2023.12.21
1.焊盘间距已修复，需要再次测量实物
2.Vbias已添加
3.滤波电容已更换

TITLE: Sheet_1		REV: 1.0
嘉立创EDA	Company: Your Company	Sheet: 1/1
	Date: 2023-12-22	Drawn By: Denjhang

TITLE: Sheet_1		REV: 1.0
	Company: Your Company	Sheet: 1/1
	Date: 2023-12-22 Drawn By: Denjhang

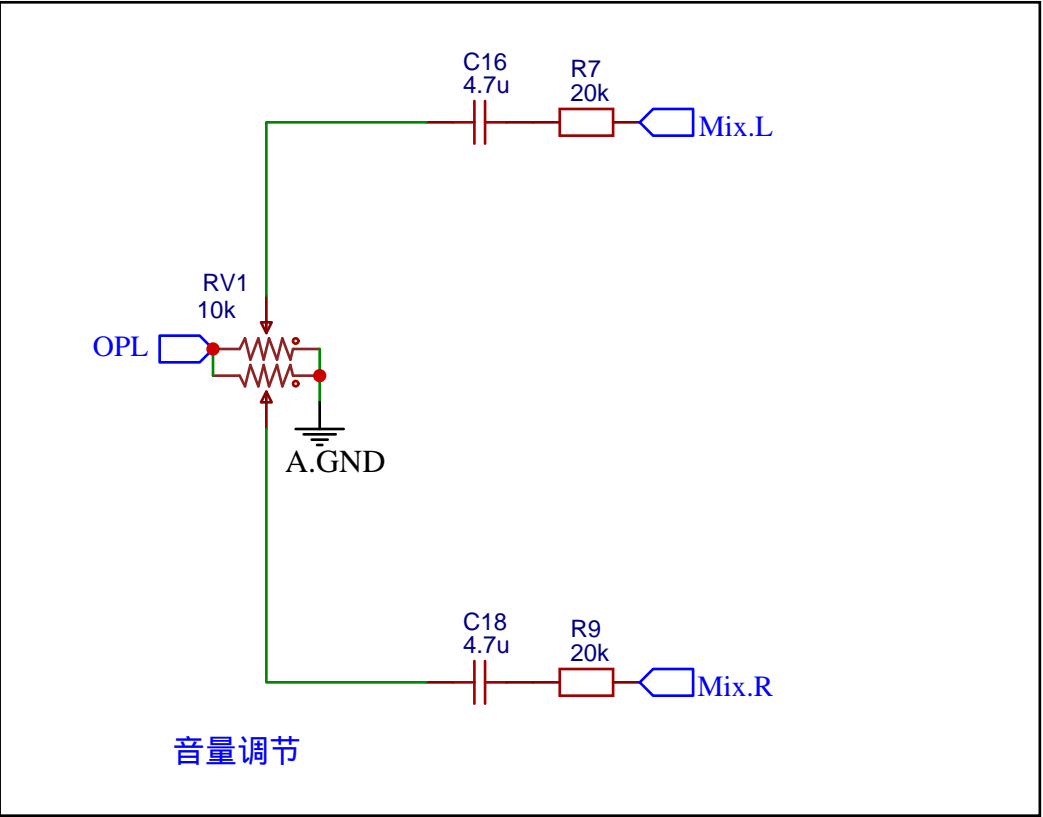
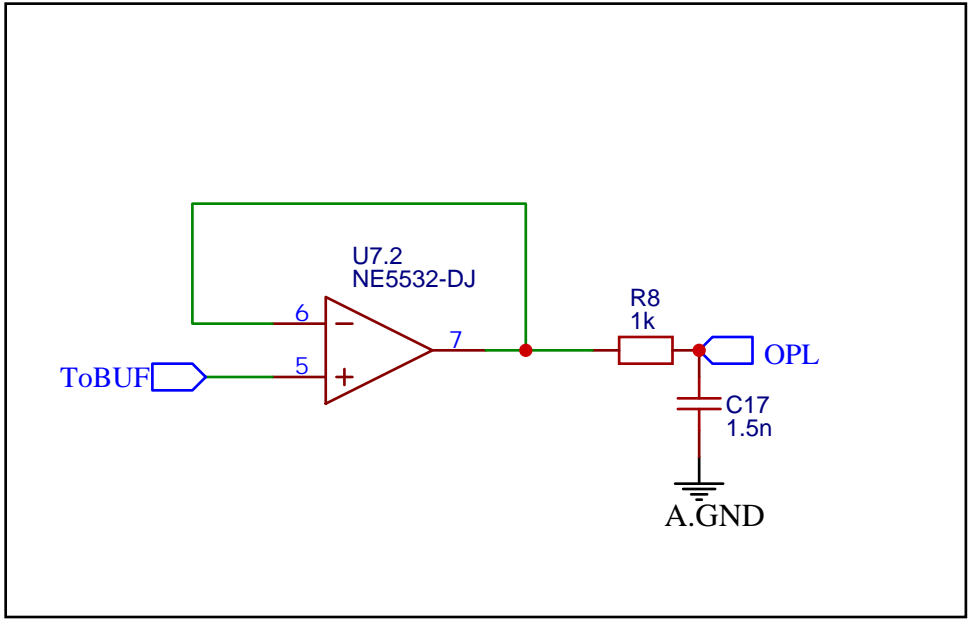
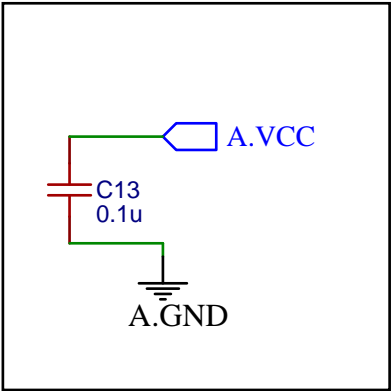
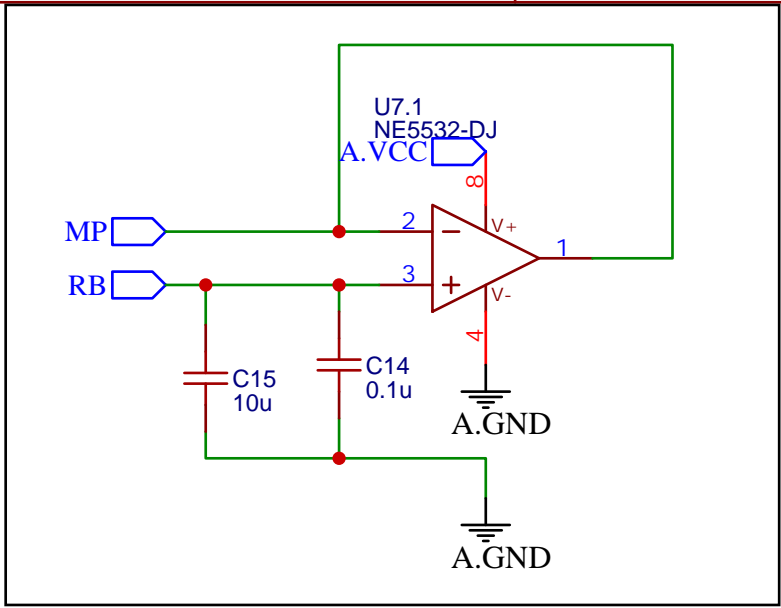
音量小，换1k
